datum: 26 juli 2019
onderwerp: aanvullende gegevens vergunningsaanvraag Anton Mauvelaan
1 Blaricum
uw kenmerk: WN2019-003788
ons kenmerk: 19037401W
contactpersoon: dhr. H. Mark MSc | mark@pjmilieu.nl
bijlagen: 2, tekeningen en verlagingscontouren

In uw brief d.d. 26 juni 2019 aan onze opdrachtgever Koelewijn Bouw B.V. over bovenstaande zaak verzoekt u om aanvullende gegevens met betrekking tot een drietal punten.

Locatie:
Blaricum, Anton Mauvelaan 1

Omschrijving:
Situatietekening

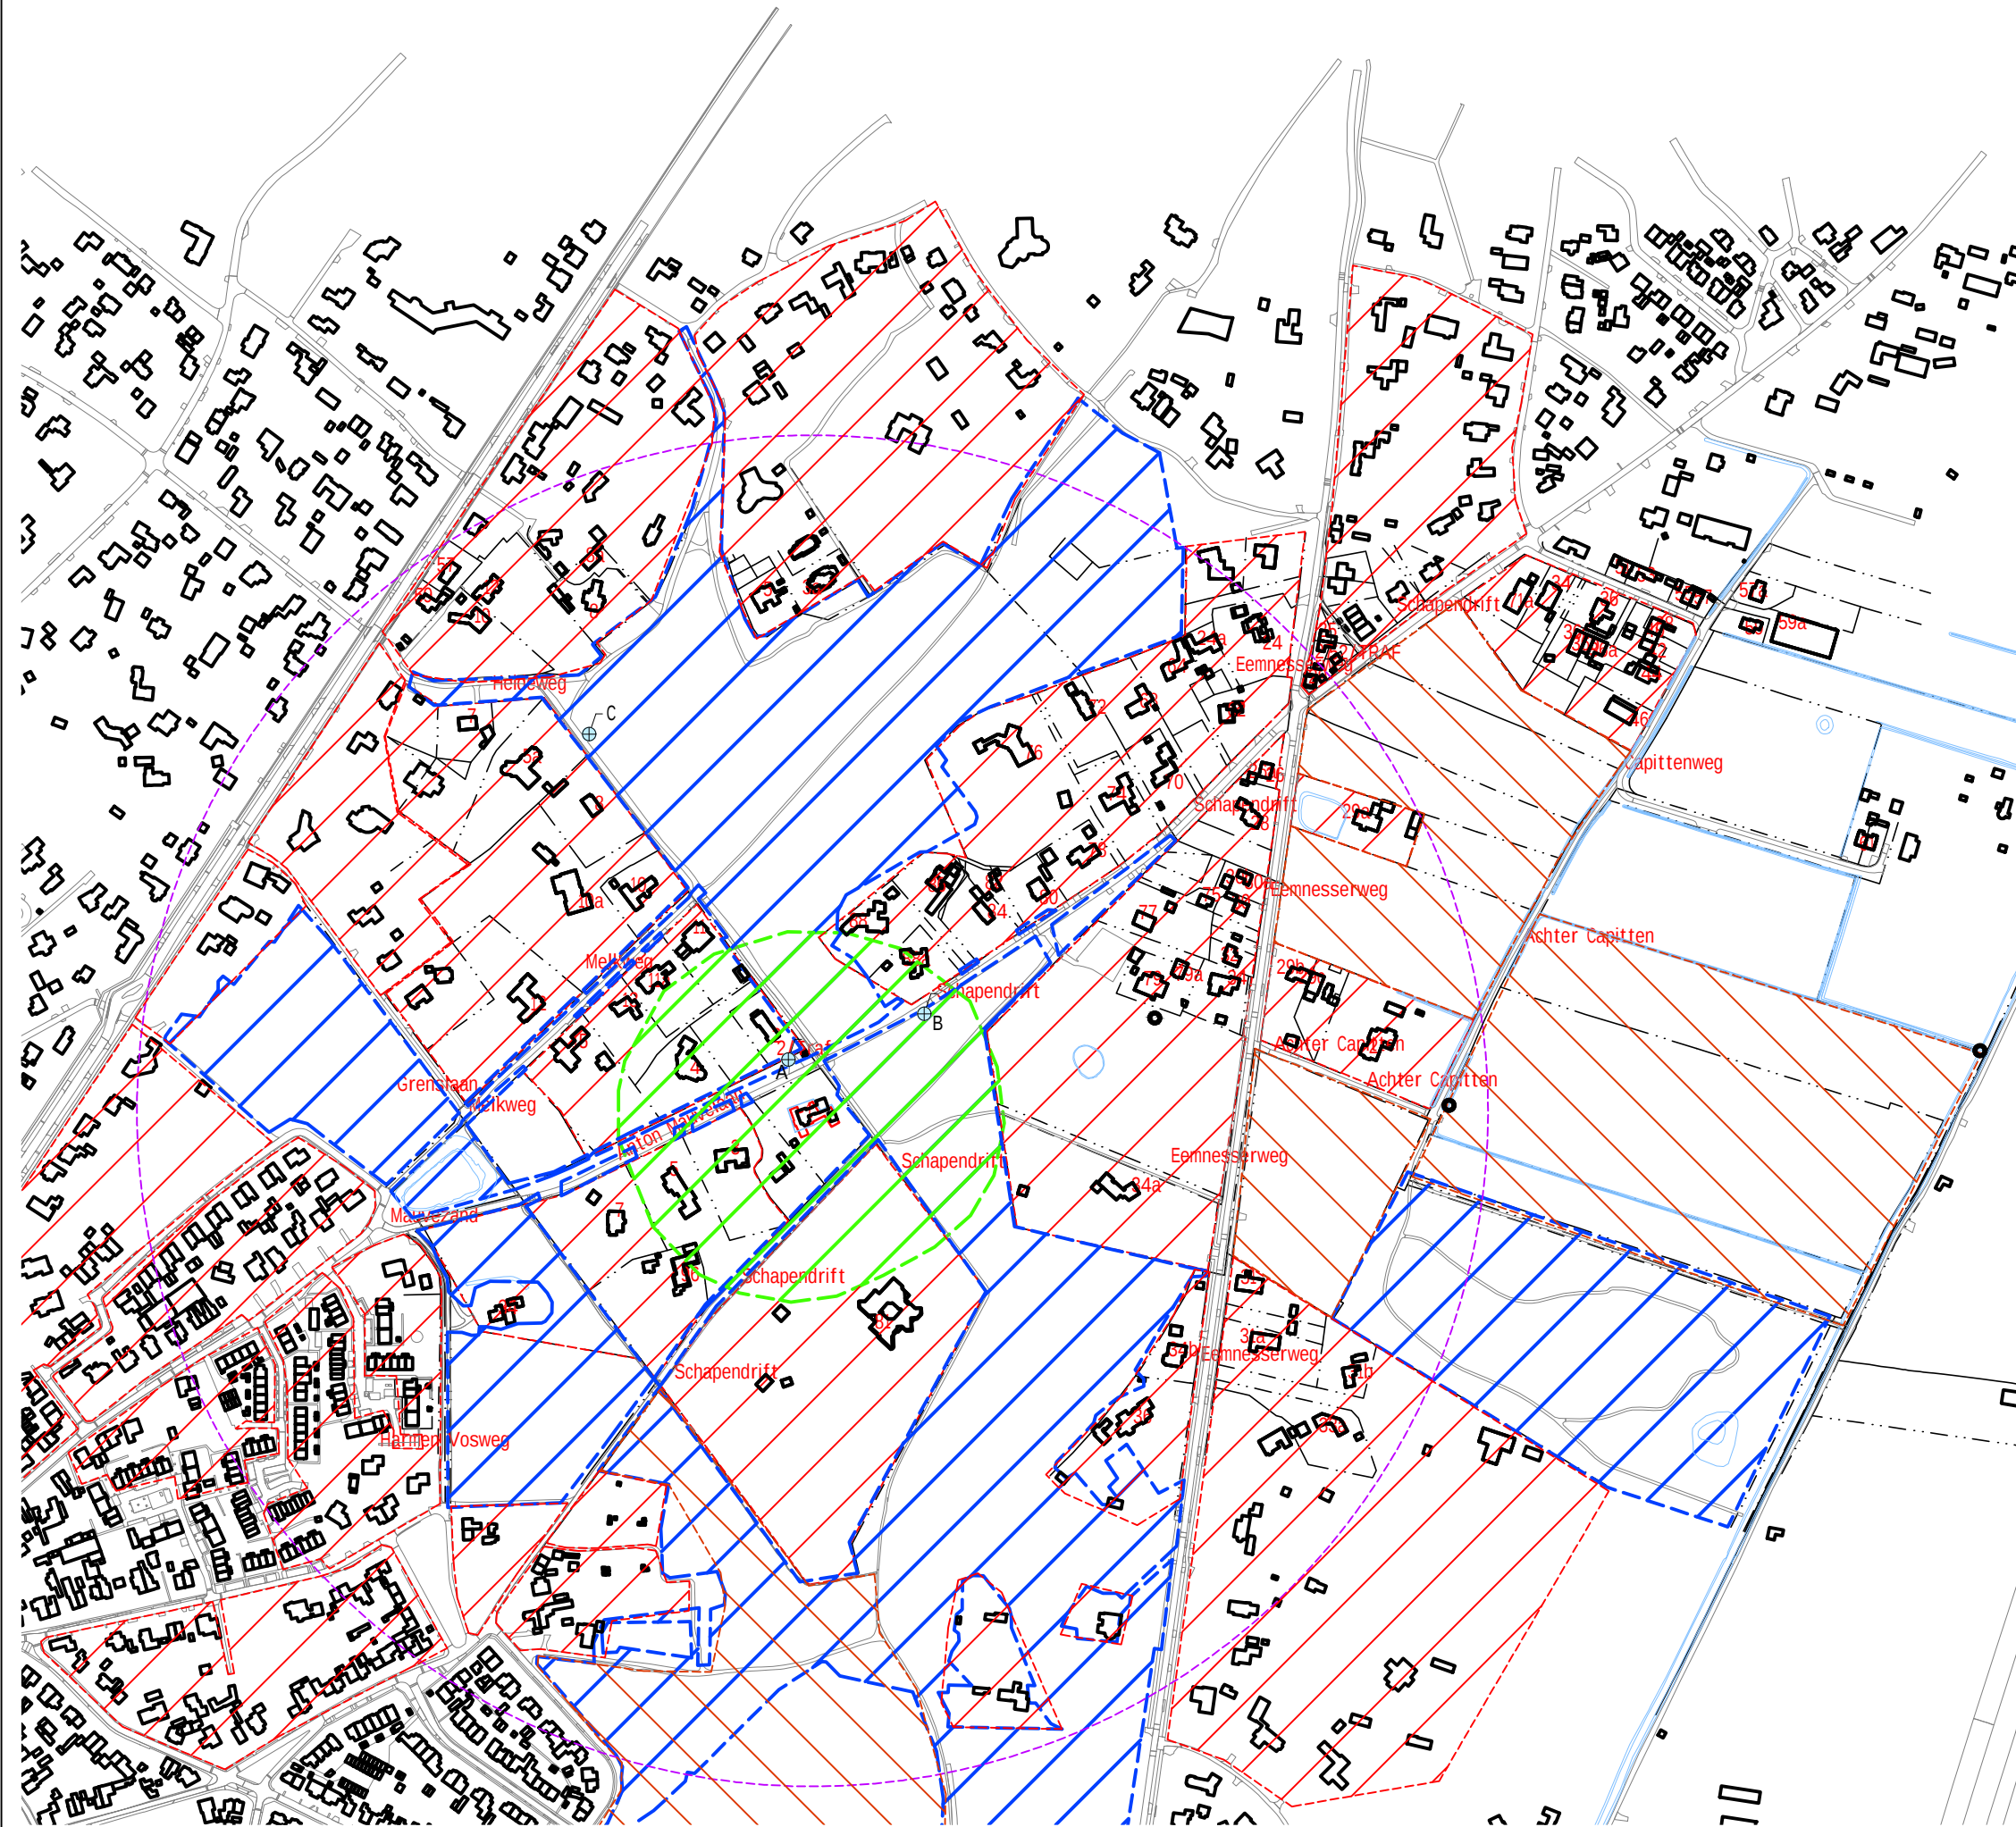
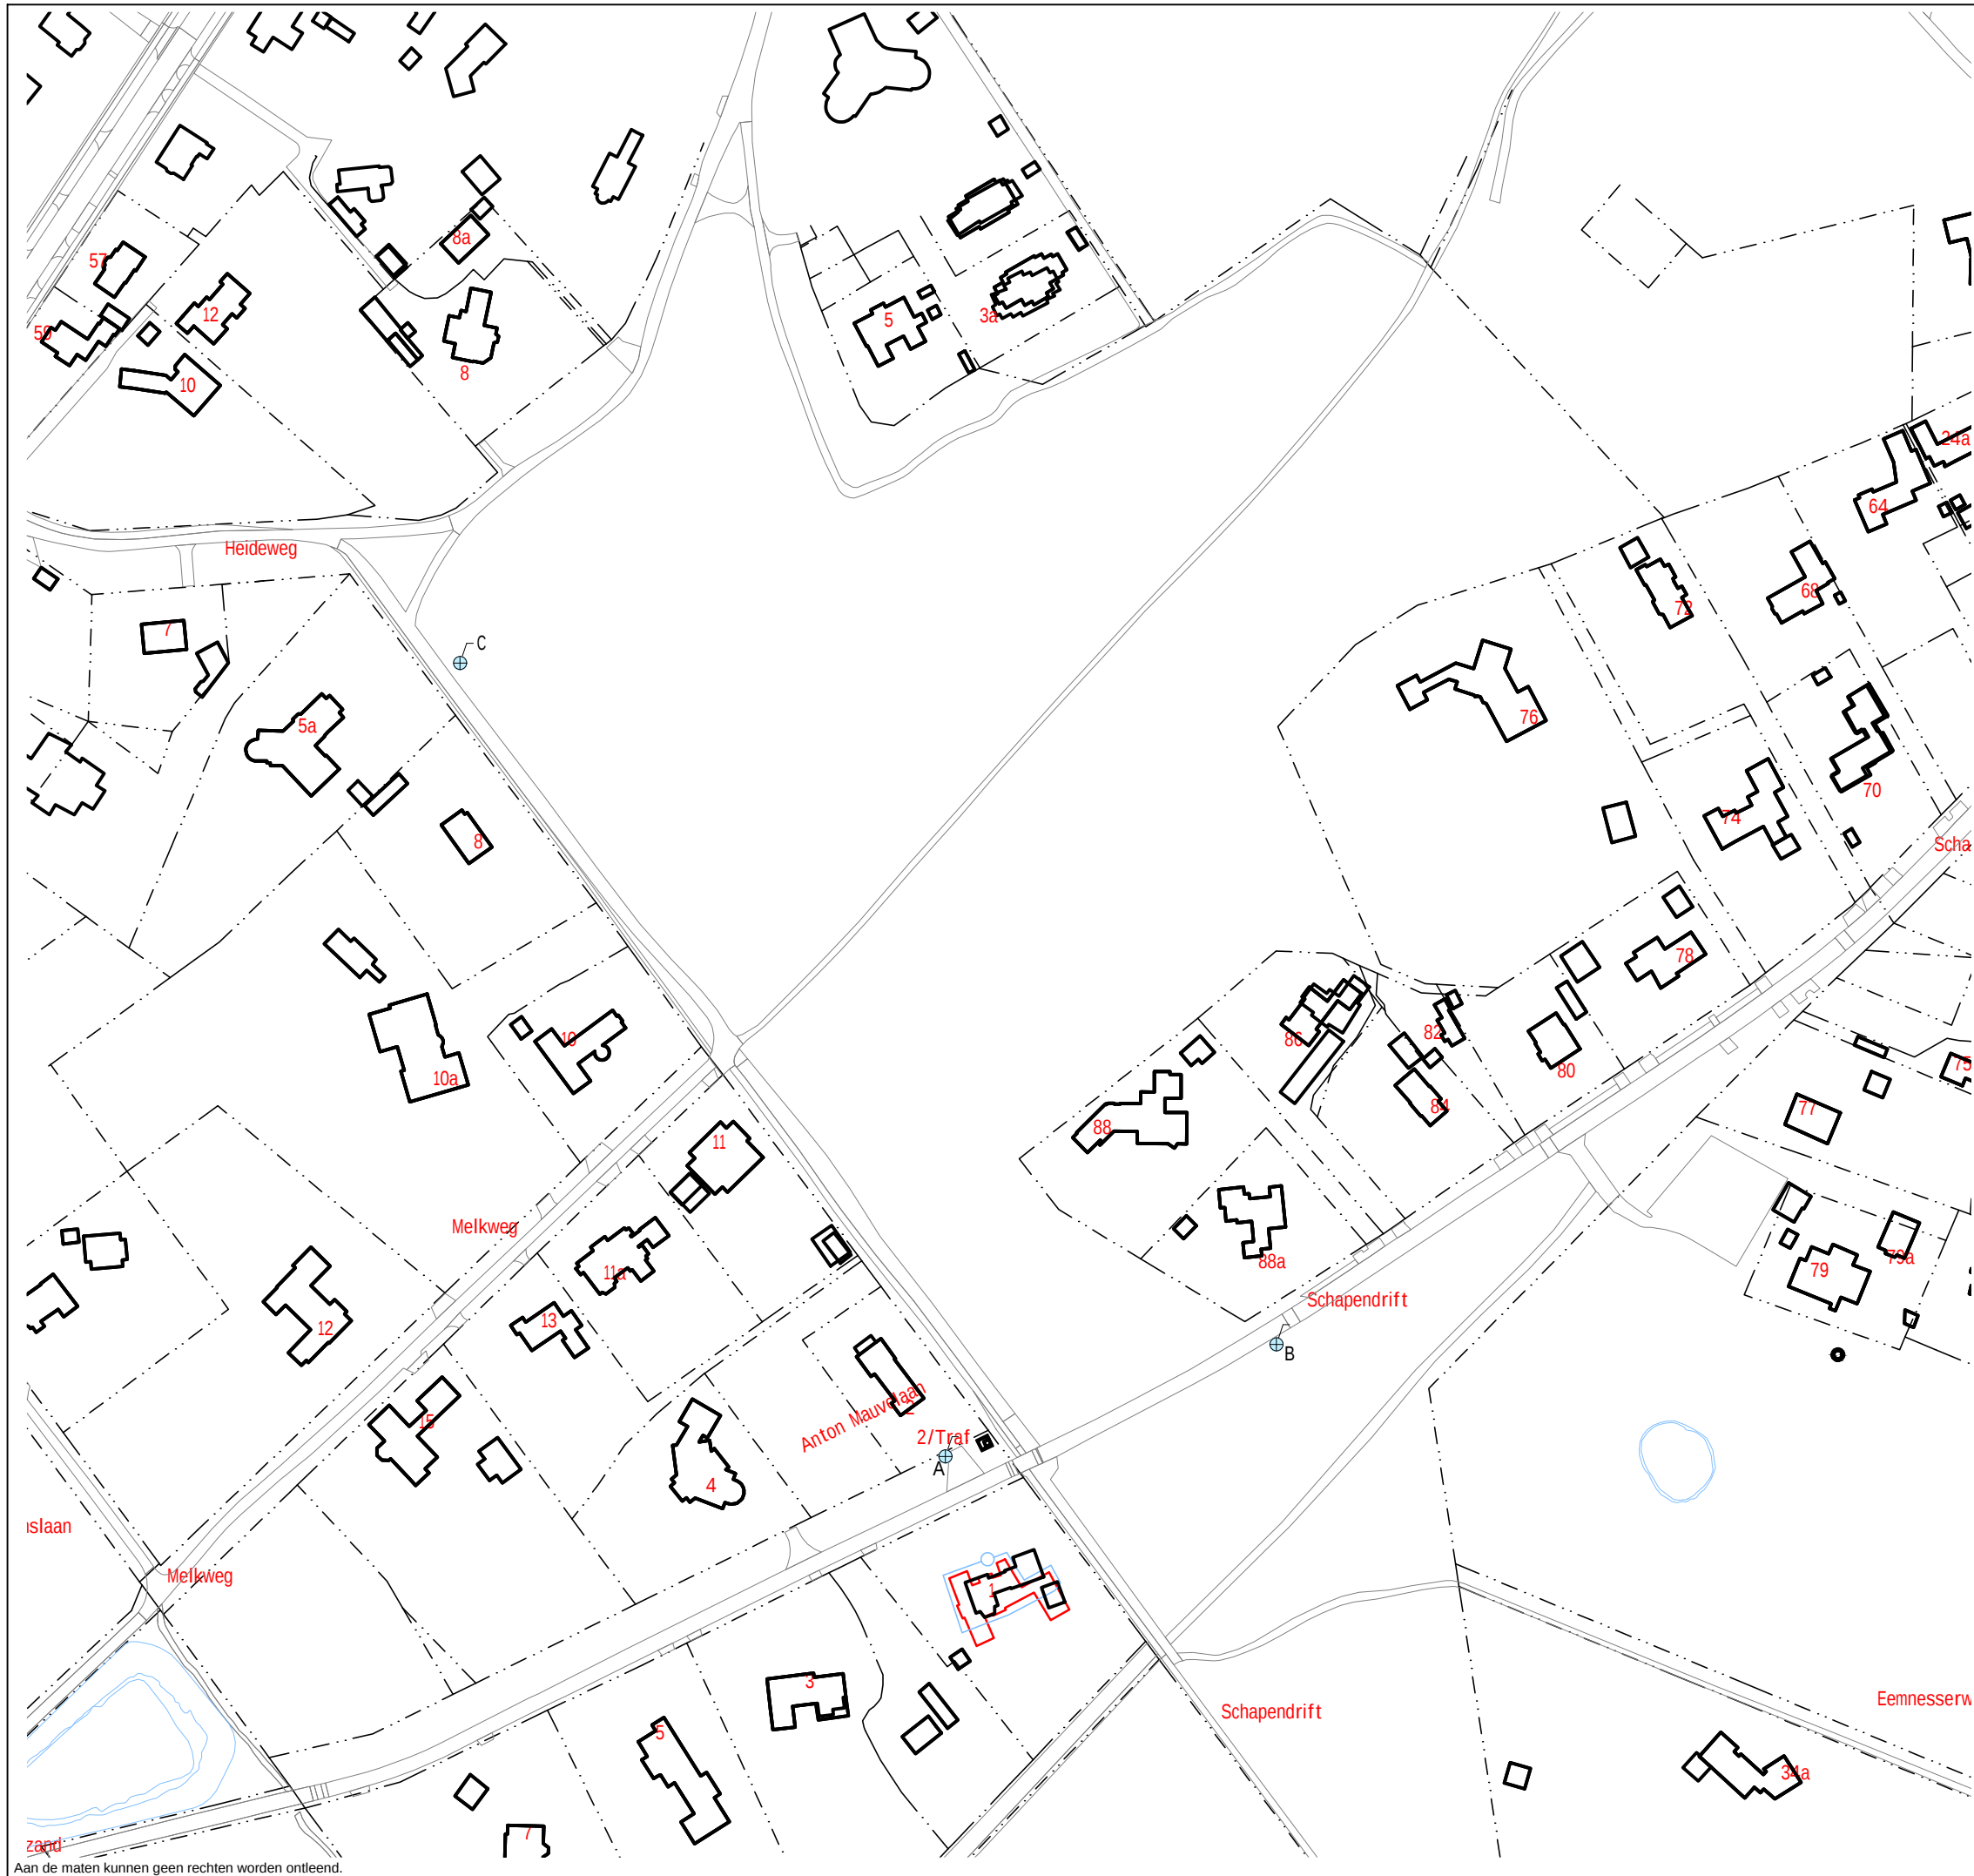
Op 2 juli 2019 hebben wij reeds enkele aanvullende gegevens verstrekt. Per email heeft u op 9 en 17 juli 2019 aangegeven dat het aspect retourbemaling en monitoring nog nadere uitwerking behoeft. Onderstaand werken wij deze aspecten per vragenronde nader uit (e.a. is ook met u besproken op 25 juli jl.).

In de omgeving (de eis van het waterschap is binnen 500 meter) is geen ruimte om een retoursysteem te realiseren. Bij een debiet tussen de 190 en 235 m³/uur gaat het om minstens 32 retourbronnen, wat bij een hart op hart afstand van 10 meter een lengte van minstens 320 meter betekent.

1. Particuliere percelen. Afgezien van of particulieren bereid zijn derden op het eigendommen toe te laten, zijn de meeste tuinen niet bereikbaar voor boorstellingen om retourbronnen aan te brengen. Ook voor onderhoud en het verhelpen van storingen (bijvoorbeeld lekkage dus wateroverlast) zijn deze percelen niet altijd te betreden;

2. Agrarische percelen. De percelen hebben een productiefunctie, door het aanbrengen van retourbronnen wordt de bodemstructuur beschadigd en is (tijdelijk) geen productie mogelijk. De eigenaren zullen hierdoor niet zomaar toestemming geven voor het gebruik van hun percelen;
3. Natuurterreinen. Bij het aanbrengen van retourbronnen in natuurterreinen treedt schade aan deze terreinen op (schade door rijden, spoorvorming, bodemverdichting) alsmede verstoring van de aanwezige diersoorten. Tevens komt bij het aanbrengen van de retourbronnen stikstof vrij, dit is in natuurgebieden niet wenselijk;
4. Indien een retourbron te dicht bij de onttrekking wordt gerealiseerd zal een rondpompeffect op treden zodat het onttrekkingsdebiet hoger wordt. Op basis van ervaringscijfers dient hiervoor een zone van circa 125 meter te worden aangehouden.

Bovenstaande gebieden zijn op de tekening in de bijlage globaal weergegeven.

De monitoring is in hoofdstuk 8 van het bemalingsadvies beschreven. Middels drie peilbuizen ter plaatse van de bemaling wordt voorkomen dat meer grondwater wordt onttrokken dan strikt noodzakelijk. Tevens worden drie peilbuizen geplaatst om het invloedsgebied vast te stellen. Voor de volledigheid zijn deze weergegeven op de tekening in de bijlage (peilbuizen A, B en C).

In aanvulling op het bemalingsadvies zullen de volgende maatregelen worden genomen: Voor de start van de bemaling worden de peilbuizen wekelijks ingemeten. Direct na de start van de bemaling worden de peilbuizen dagelijks (ook in het weekend) gemeten. Als na 10 werkdagen blijkt dat de daling van de grondwaterstand minder of gelijk aan de berekening in het bemalingsadvies is, dan worden de metingen uitsluitend op werkdagen uitgevoerd.

Indien in peilbuis A (op 25 meter) de GLG (1,7 meter plus NAP) wordt onderschreden wordt de monitoringsfrequentie verhoogd naar driemaal per werkdag. Als in peilbuis B (op 100 meter) het grondwaterniveau zakt onder 2,0 meter plus NAP, dan wordt in overleg met de bemaler, een hydroloog, de aannemer en Waternet gekeken of een of meerdere maatregelen mogelijk zijn:
